Monteringstips för WPS3025 kylvätskepump för BMW 135i, 335i, 535i, 640, 740i fr.o.m. tillverkningsår 2007

Bild 1

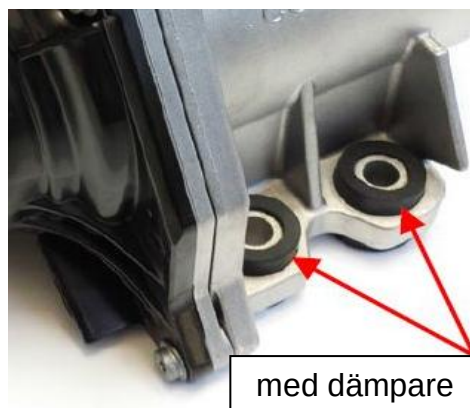
Den demonterade elektriska kylvätskepumpen kan ha förmonterade dämpare på de tre skruvfästena (bild 1). Den nya kylvätskepumpen WPS3025 saknar dessa. De gamla fästskruvarna får inte återanvändas.

Fordonstillverkaren har ändrat kylvätskepumpen till detta nya utförande utan dämpare (bild 2).

De demonterade aluminiumskruvarna (M8x36) får inte återanvändas, utan måste bytas ut mot kortare stålskruvar (M8x26).

Använd monteringsssatsen MS50 (bild 3), som kan beställas separat.
